リサイクル燃料備蓄センター設工認
設 2-補-013-04 改 2
2022 年 7 月 25 日

リサイクル燃料備蓄センター  
設計及び工事の計画の変更認可申請書  
(補足説明資料)

金属キャスク及び貯蔵架台の耐震性

リサイクル燃料貯蔵株式会社

別図1 水平方向荷重作用時の変形挙動

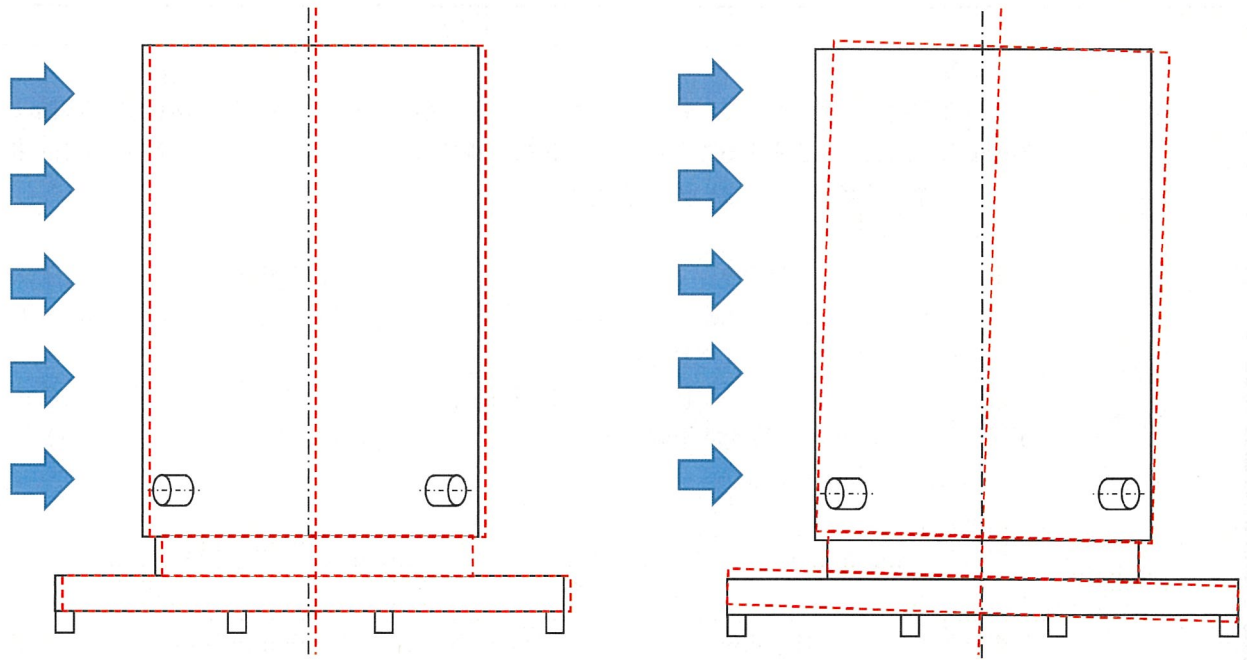
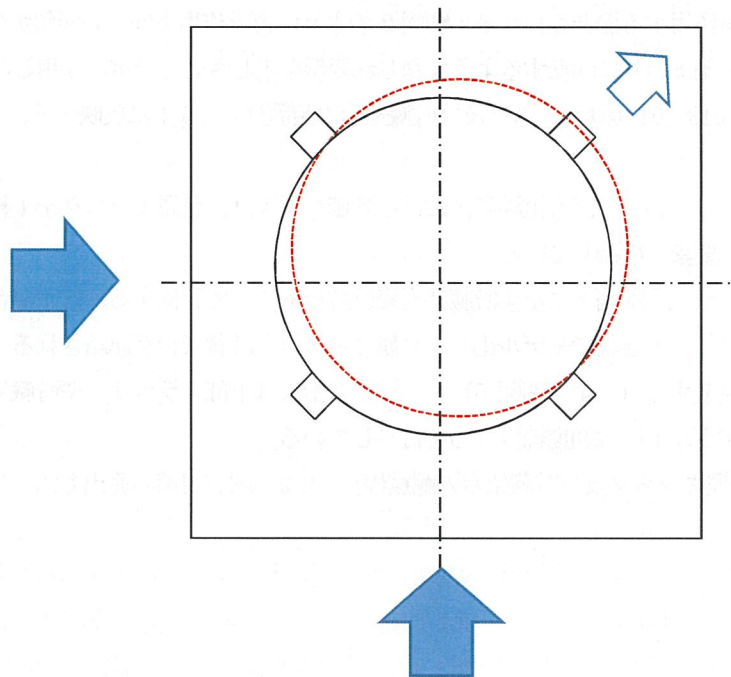
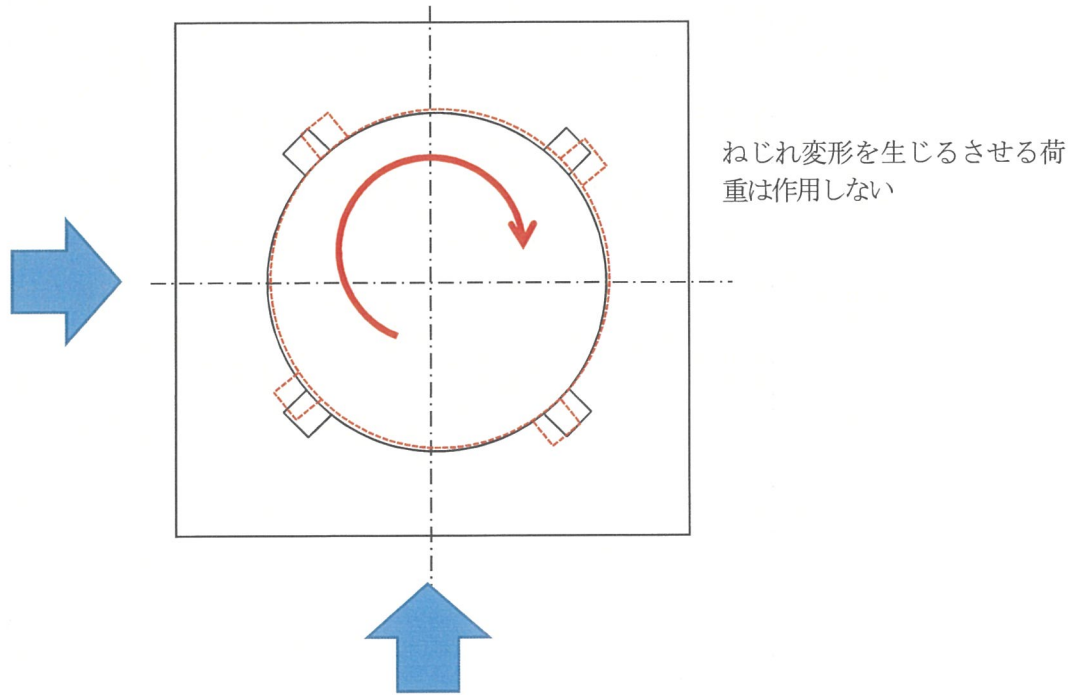
項目	コメント内容
地震 (第7条)	<p>(0113-09)</p> <ul style="list-style-type: none"> <li>・水平2方向の考慮について、特にトラニオン支持の金属キャスクでねじれ等現行の応答軸以外の応答が出ないか説明すること(現状の評価モデルでは、トラニオン、固定装置等の剛性、押しつけ力等が考慮されていないのではないか)。</li> </ul> <p>(0113-09 追加コメント)</p> <ul style="list-style-type: none"> <li>・水平2方向荷重作用時のキャスクの変形挙動は、4点の固縛装置の機能が地震時に十分確保されていることが前提となるが、固縛装置の構造上、一定の初期締め付け力を付与しないと不安定な挙動を示すことが考えられる。</li> </ul> <p>本回答において、トラニオン固定ボルトには初期締め付け力を付与していると回答があるが、下部トラニオンの耐震強度評価(添付5-3-1 P23, 33)の応力計算式(5.8式)(5.9式)に初期締め付け力が見当たらない。</p> <p>以下確認のこと。</p> <ul style="list-style-type: none"> <li>○当該評価結果を確認の上、設定した初期締め付け力の取り扱い及びその根拠を説明すること。</li> <li>○当該締め付け力が構造規格でいう二次応力として省略できる等の考え方があれば、その根拠を示すとともに、地震時(最大変形時)において、固縛状態が維持できていることを荷重図(地震荷重作用側と反対側の固縛装置含む)等を用いて説明すること。</li> </ul>

トラニオン支持の金属キャスクにおけるねじれ等現行の応答軸以外の応答について、水平方向荷重が作用する場合の金属キャスクの変形挙動を別紙1別図1に示す。水平荷重が作用する方向へ並進変形し、また、下部トラニオンを介して固定されていることから傾斜変形する。貯蔵架台固縛部は水平方向荷重に対して固縛を維持できる強度を持つため、水平2方向の荷重が作用する場合も、別紙1別図2のように荷重作用方向への傾斜が生じるが、別紙1別図3に示すような金属キャスク軸まわりに回転するようなねじれ変形を生じさせる荷重は作用しない。

上記説明を「設2-補-013-04 金属キャスク及び貯蔵架台の耐震性」3.6.1に反映する。

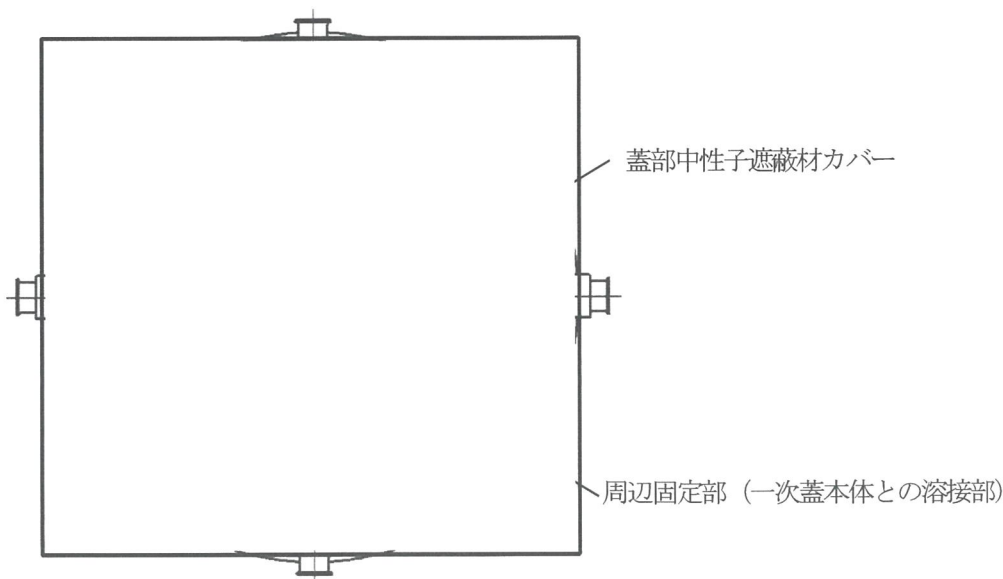
項目	コメント内容
地震 (第7条)	(0209-68) ・P78 第6-4表(PDF1522)中性子遮蔽材カバーの許容応力値の計算については、評価点の具体的場所(溶接部等の特徴を踏まえ)及びこの計算式を使って許容応力を算定できることを説明すること(日立GEとの比較で、日立GEが許容応力値を117MPa、RFSではCs162MPa、Ds255MPaとしているため)。

構造規格において、蓋部中性子遮蔽材カバーに関する規定はなく、代表事象で設計余裕が相対的に小さい項目を選定した記載としている。評価点の具体的場所は下図における周辺固定部(一次蓋本体との溶接部)である。

許容応力は設計・建設規格のクラス3容器の規定を準用しており、供用状態Csでの許容値基準は $1.5\eta \text{MIN}[S_y, 0.6S_u]$ である。中性子遮蔽材カバーの最高使用温度における設計降伏点 $S_y$ は167 MPa、設計引張強さ $S_u$ は437 MPaより、 $\text{MIN}[S_y, 0.6S_u]=167 \text{ MPa}$ となる。溶接効率 $\eta$ は0.65であるので、 $1.5 \times 0.65 \times 167 = 162.8$ より、許容応力値は162 MPaとなる。供用状態Dsでの許容値基準は $0.9\eta S_u$ である。 $0.9 \times 0.65 \times 437 \text{ MPa} = 255.6$ より、許容応力値は255 MPaとなる。

図1 トラニオンに作用する荷重の計算モデル

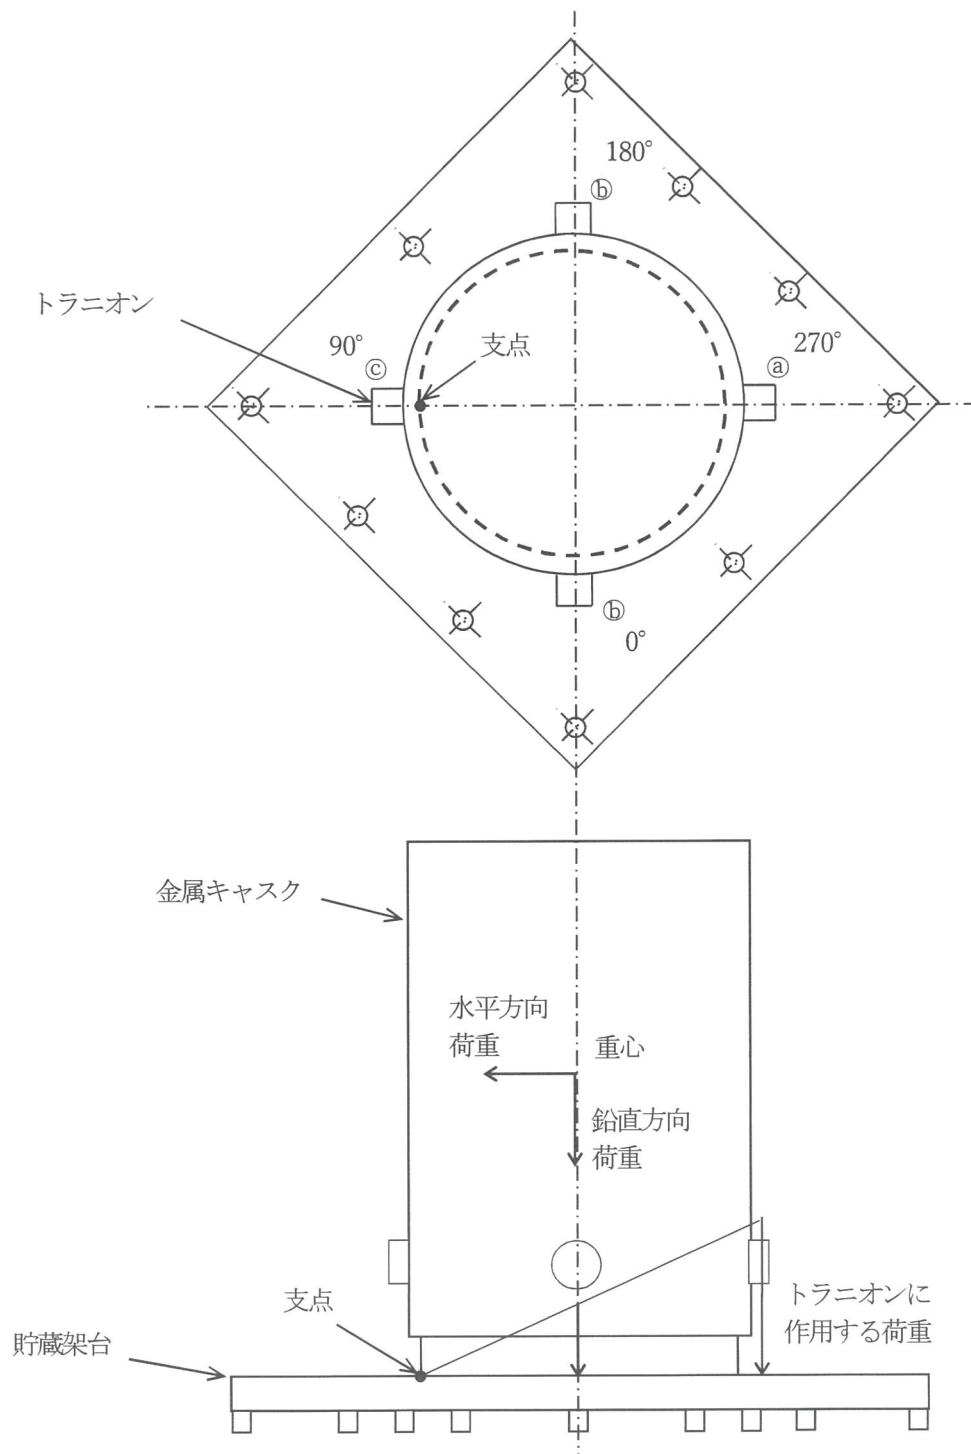
項目	コメント内容
耐震 (第7条)	<ul style="list-style-type: none"> <li>・金属キャスクの下部トラニオンの耐震評価について，トラニオンにおける加わる荷重の分散（90度方向の評価における，垂直方向のトラニオンの考慮）の妥当性を説明すること。</li> <li>・水平2方向の地震力のうち大きい方の地震力を一つのトラニオンが負担した場合の評価を示すこと。</li> <li>・本評価では地震力を90°方向に作用させて評価しているが，この評価が保守的であることを示すこと。</li> </ul>

90度方向の評価における下部トラニオンに作用する荷重の計算モデルを図1に示す。金属キャスクは地震力による荷重によって金属キャスク底面の支点回りに変位する。変位量は支点からの距離に比例するので，それぞれの下部トラニオンに作用する荷重も支点からの距離に比例するとして荷重の分散を考慮し，支点回りのモーメントのつり合い式を用いて下部トラニオンに生じる最大荷重を評価している。

また，支点より金属キャスク中心側に位置するトラニオン（図1の④，⑤）は鉛直上側，支点より外側に位置する下部トラニオン（図1の③）は鉛直下側に変位する。図2に示すように，下部トラニオンの固縛装置はトラニオン上側にトラニオン固定金具を配置しているので，下部トラニオンが鉛直下側に変位する場合には荷重を支えないと考え，下部トラニオン3つ（④：1個，⑤：2個）に荷重が作用するとして評価している。

なお，水平2方向の地震力を考慮して支点が図1の位置からずれた場合は，支点と最大荷重が生じるトラニオン（④）との距離が短くなることで，最大荷重が低下する。さらに180度方向に支点が移動すると下部トラニオン4つ（④：1個，⑤：2個，③1個）に荷重が作用することとなりより非安全側の評価となる。
